Istruttoria delle procedure di Valutazione di Impatto Ambientale

Istanza di rilascio del PAUR ex art. 27 bis del D. Lgs. n. 152/2006 e ss.mm.ii. per il "Progetto di ampliamento del 20% della superficie di coltivazione e ricomposizione ambientale della cava di calcare sita in localita' Oppido-Balzata nel Comune di Lioni (AV)" - Proponente Rising House srl.

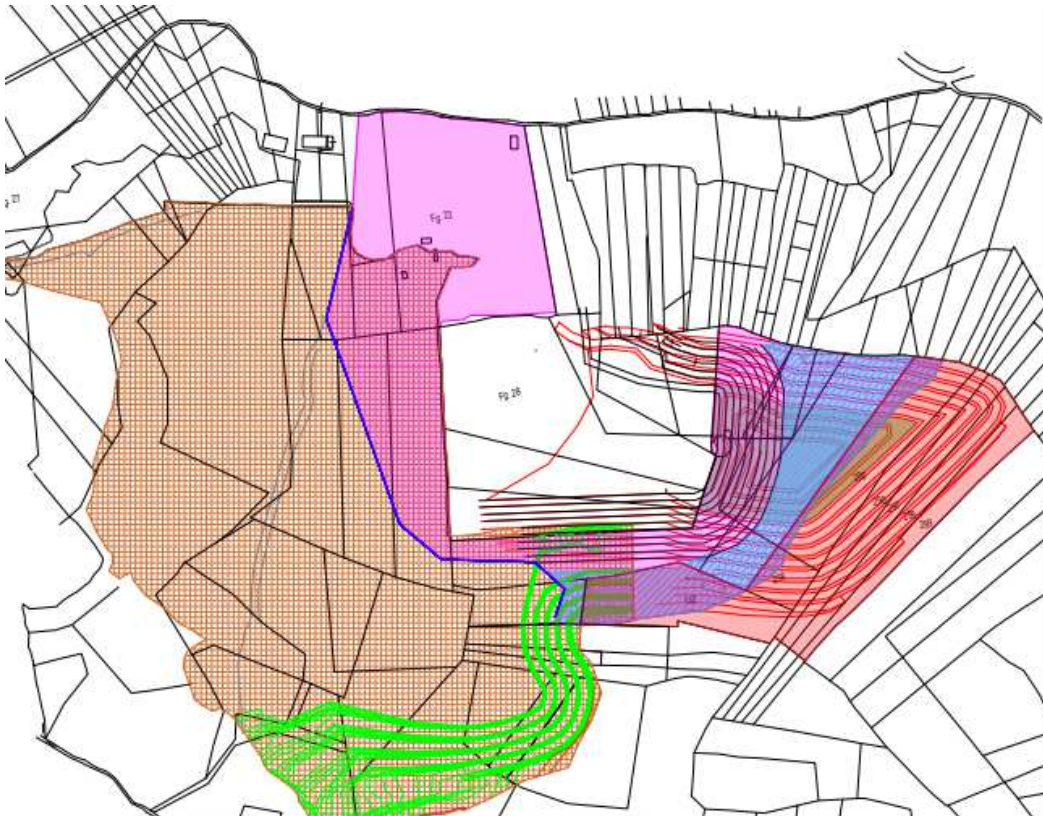
In fase di richiesta di integrazioni (nota prot. reg. 131671 del 10.03.2023) è stato chiesto di **chiarire, in modo univoco, il numero di gradoni che si realizzeranno e le loro dimensioni sia di quelli che si intende realizzare nell'area di ampliamento sia di quelli che si intende realizzare, in approfondimento, sul piazzale**. In fase di riscontro è stato chiarito che i gradoni da realizzare sono in numero di 7 con altezza di 15 mt. e pedata di 4 mt. ed inclinazione di 22° e che il gradone alla sommità non avrà dimensioni comprese tra i 13 – 18 mt. ma 9 – 12 mt. Ogni gradone avrà una contropendenza verso l'interno di 2 – 3° in modo da evitare che le acque dilavando su di essi creino problemi alla vegetazione che verrà utilizzata per il recupero dell'area di cava. Ed ancora, lungo il ciglio di cava superiore verranno realizzati canali di guardia volti ad intercettare le acque provenienti dai terreni esterni all'area di cava. La fase di ricomposizione ambientale vede il rimboschimento e l'inerbimento delle pedate in modo da evitare l'erosione del suolo in quanto l'apparato radicale funge da sostegno al suolo e le foglie attenuano l'aggressività delle gocce battenti, oltre a ridurre l'infiltrazione delle acque nel sottosuolo in quanto parte dell'acqua che precipita subisce il processo di evapotraspirazione. Ad ultimazione dell'intervento di recupero il piazzale sarà utilizzato per attività ludico – sportive. Ed ancora, in fase di richiesta di integrazioni (nota prot. reg. 131671 del 10.03.2023) è stato chiesto di **chiarire, in modo univoco, quale sia l'idea progettuale in quanto dalla lettura della documentazione progettuale trasmessa non si evidenzia né la presenza di alcuna descrizione che riguardi la realizzazione dei gradoni in approfondimento da realizzare sul piazzale né la motivazione della loro realizzazione. L'intenzione di realizzare questi ultimi si evince solo dalle cartografie**. In fase di riscontro alla richiesta di integrazioni è stato chiarito che, rispetto a quanto presentato in istanza, si intende realizzare un solo gradone in approfondimento del piazzale che verrà riempito con terreno naturale che si ritrova tra l'humus ed il terreno vegetale. Tale terreno naturale, ipotizzando un suo spessore medio pari ad 1 mt. per tutta l'area di cava di superficie pari a 23.846 mq, sarà di 23.846 mc. Il suo riutilizzo nella stessa area

di cava evita che tale materiale sia portato in discarica oppure riutilizzato in altre aree con il medesimo scopo.

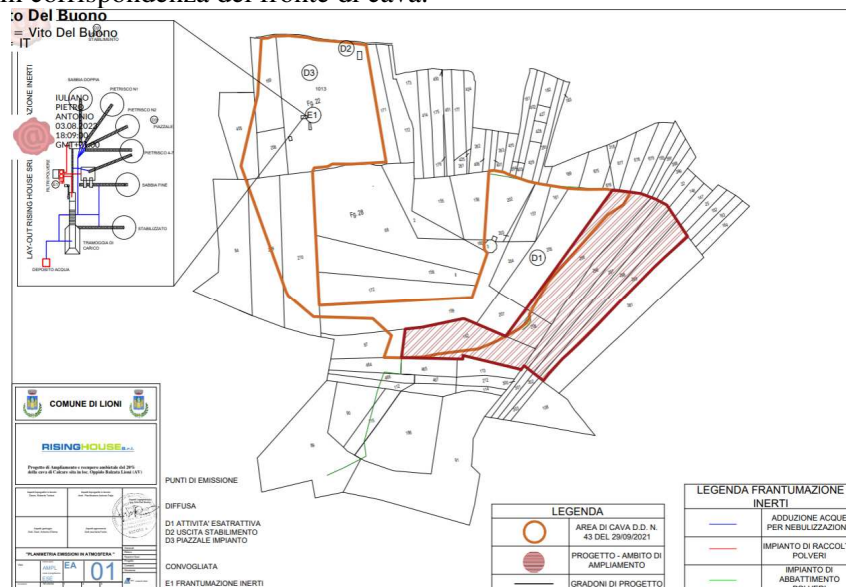
I recettori rispetto ai quali è stato effettuato il calcolo delle emissioni acustiche, la cui individuazione è stata oggetto di richiesta di integrazione (nota prot. reg. 131671 del 10.03.2023), nello specifico è stato chiesto di **indicare e ubicare, in modo univoco, i recettori sui quali sono state condotte le misurazioni delle emissioni acustiche per la redazione dello studio di impatto acustico**, sono due. Il recettore R1 posto ad una distanza di 350 mt. dall'area di cava ed il recettore R2 posto ad una distanza di 370 mt.

I valori di emissione acustica registrati su tali recettori sono risultati pari, rispettivamente, a 46.5 dB(A) e 67.1 dB(A) ottenuti in seguito all'impiego dell'escavatore e del martellone. Inoltre, si è ipotizzato che tali attrezzature meccaniche non verranno utilizzate in contemporanea ma, nella prima fase delle lavorazioni, per circa 4 ore, verrà utilizzato l'escavatore al fine di rimuovere lo strato superficiale erbaceo avendo valori di emissione acustica pari a 49.07 dB(A).
